日本原燃株式会社再処理工場査察機器監視対象区域における全消灯発生事象に係る再提出された報告に対する評価と今後の対応方針

令和 6 年 3 月 6 日

原子力規制庁

再処理工場査察機器設置場所における全消灯の事象の発生に係る
原因調査および再発防止対策について

図 1-1 燃料供給 A セルのセル内照明の配置と電球切れの状況

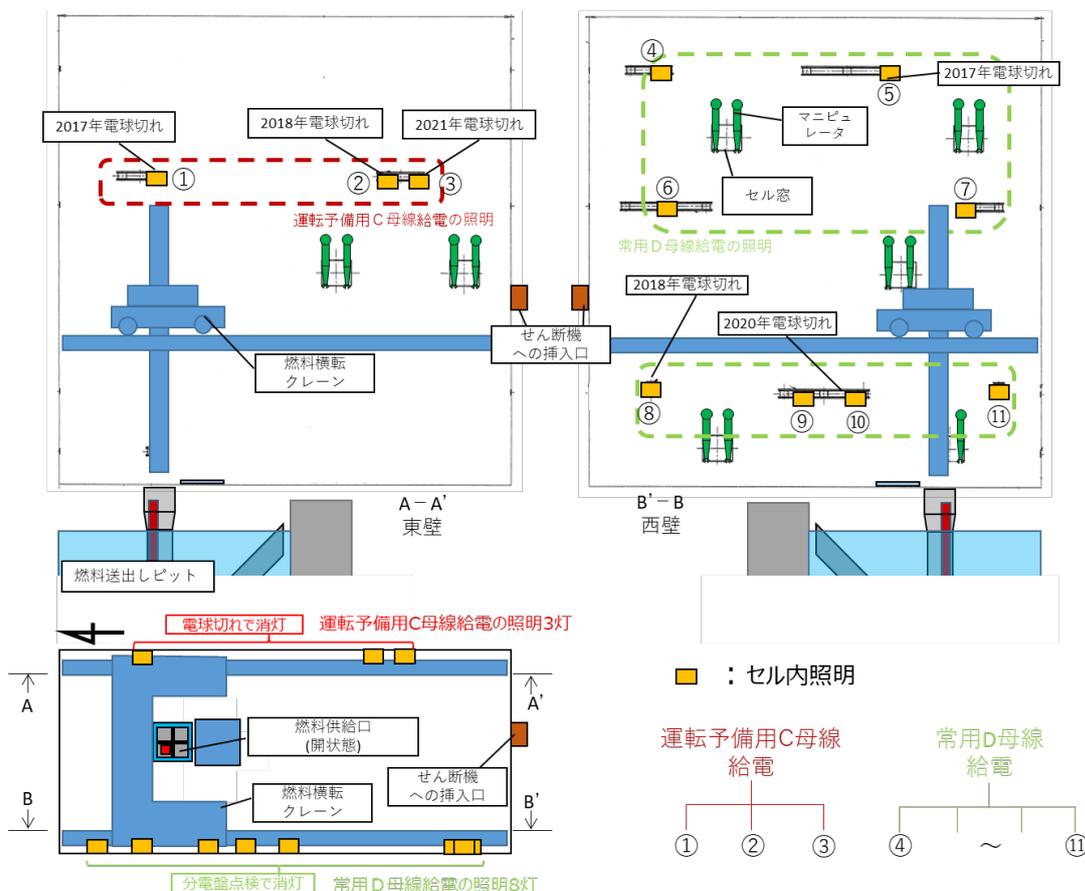
一方、「運転予備用 C 母線」の給電を維持することで点灯していると認識していた「運転予備用 C 母線」給電の照明 3 灯（図 1-2 中①～③）は全て電球切れであったため、当該セル内の照明が全て消灯状態となっていた。

- ・ 査察監視エリアのセル内照明の電球交換（不適合処理として 2023 年 3 月交換済み、製造中止のため電球予備品少。）
- ・ 製造中止となった電球の代替品の確保および代替品の口金に合う照明器具（ソケット）への更新【対策 b-1B】
（2022 年 7 月に交換用電球確保済み。照明器具の更新は 2023 年度より順次実施し 2024 年度完了予定。）
- ・ セル内照明の LED 化【追加対策】
（流通性が高く、長寿命化により交換頻度を低減できる LED タイプに順次更新していく。2027 年度完了予定。）
- ・ 査察監視エリアの照明の給電元の変更【追加対策】
（外部電源喪失時でも継続監視するために、燃料供給セル以外の査察監視エリアの照明について、給電元を変更する。2024 年度完了予定。）

図1-2 前処理建屋 照明用分電盤点検における電源系統概要図

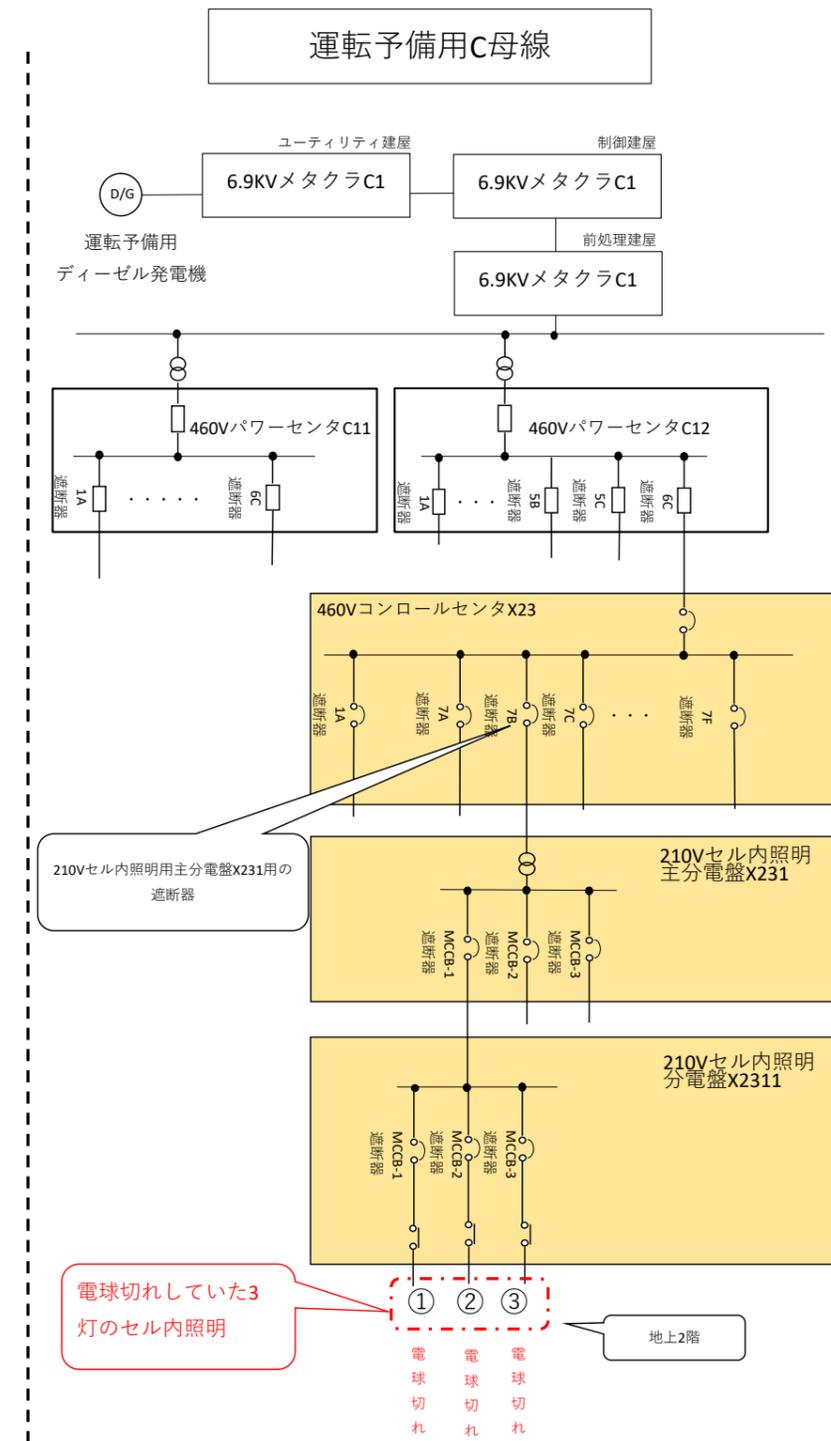
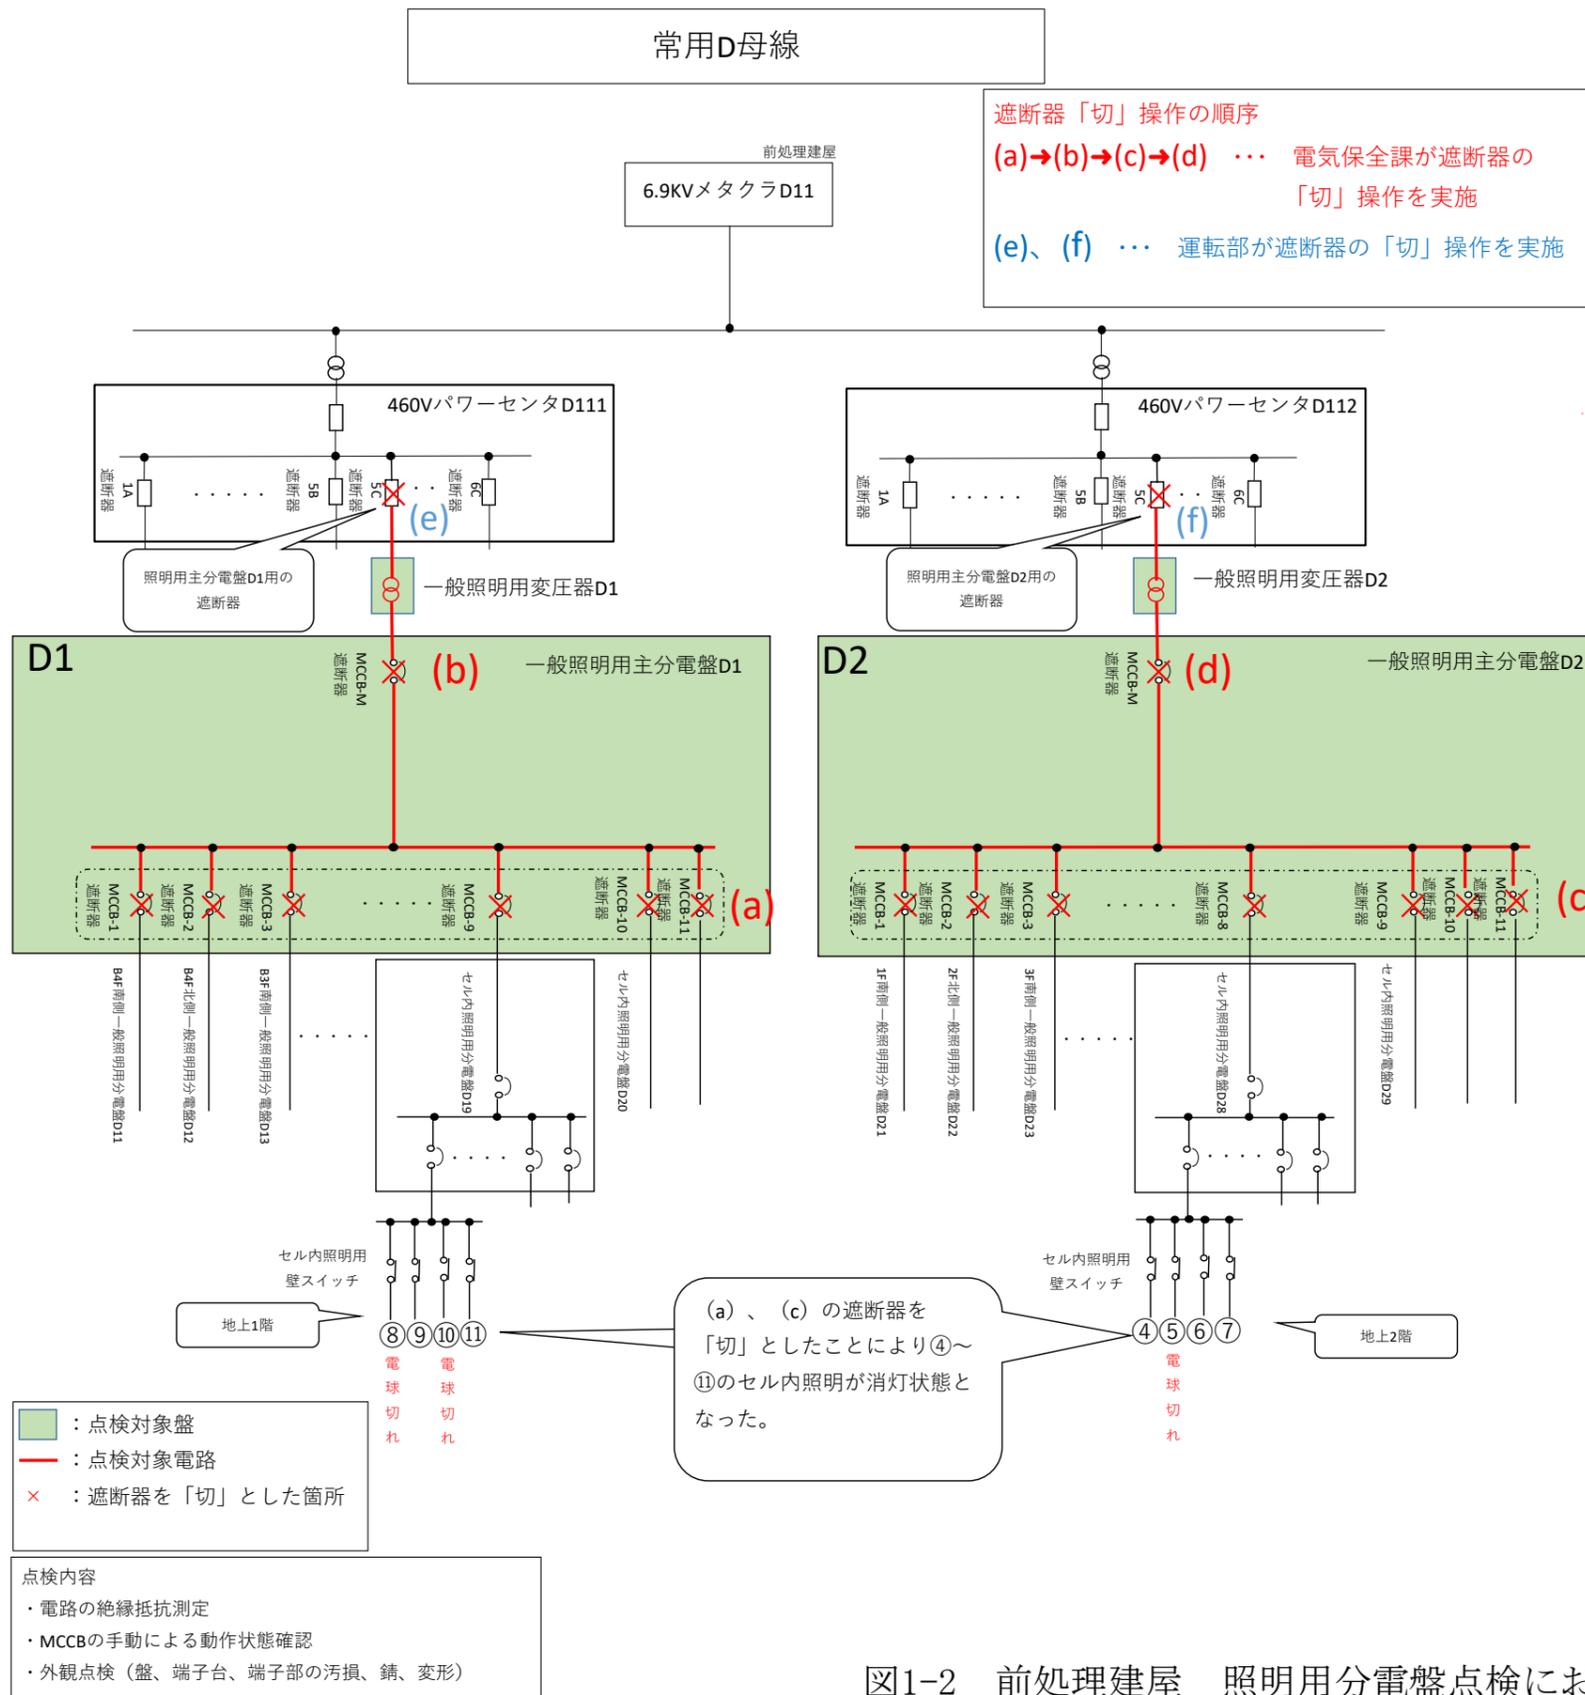
前項の電源隔離により、「一般照明用主分電盤 D1, D2」を通して給電されているセル内照明（図 1-2 中④～⑪）が消灯した。

約 2 時間後、電源隔離していた「一般照明用主分電盤 D1, D2」の遮断器を「入」とし、照明（図 1-2 中④～⑪）の電源が復旧した。
